CIRCULAR N° 3

LICITACION ABREVIADA NACIONAL N° 34/2018 - EXPTE. TRE-SOF-000481/2018

“LICITACIÓN ABREVIADA NACIONAL PARA AMPLIACIÓN Y MODIFICACIÓN DE TALLER DE SEÑALAMIENTO – TAPIALES”.-

ACLARATORIAS CON CONSULTA

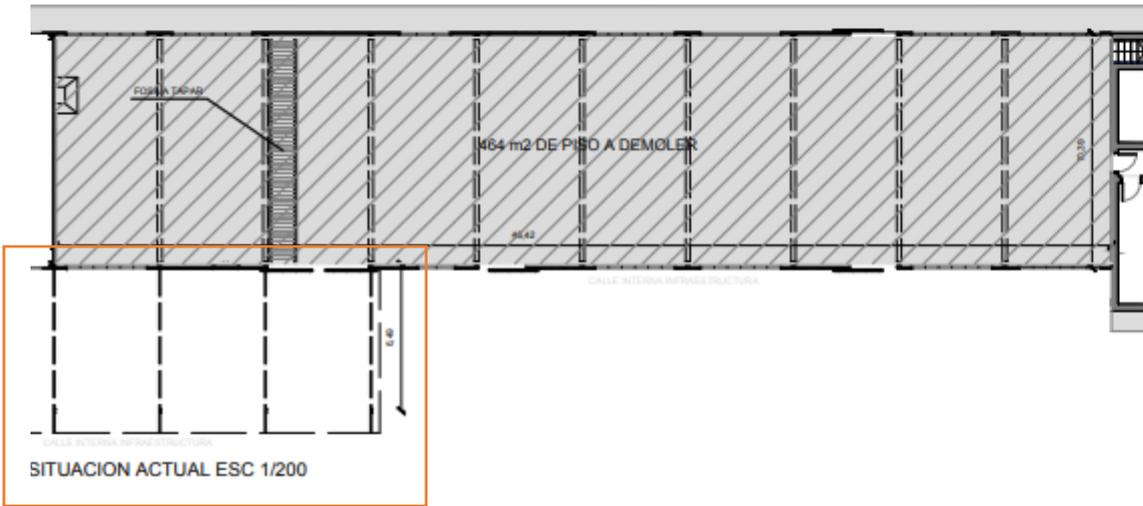
CONSULTA NRO 10:

“Por otra parte, en el sector del alero existente, ¿debemos contemplar que el mismo se extiende más allá del límite del taller del señalamiento en dirección a la Autopista Ricchieri? Dimensión aprox. 30 metros lineales, por un ancho de 7.04 mts. En planilla de cotización no salió impreso el ítem 7.2.”

RESPUESTA NRO 10:

No, solo se deberá desmontar el sector de alero coincidente con este Taller. En el siguiente plano se puede observar la situación actual).
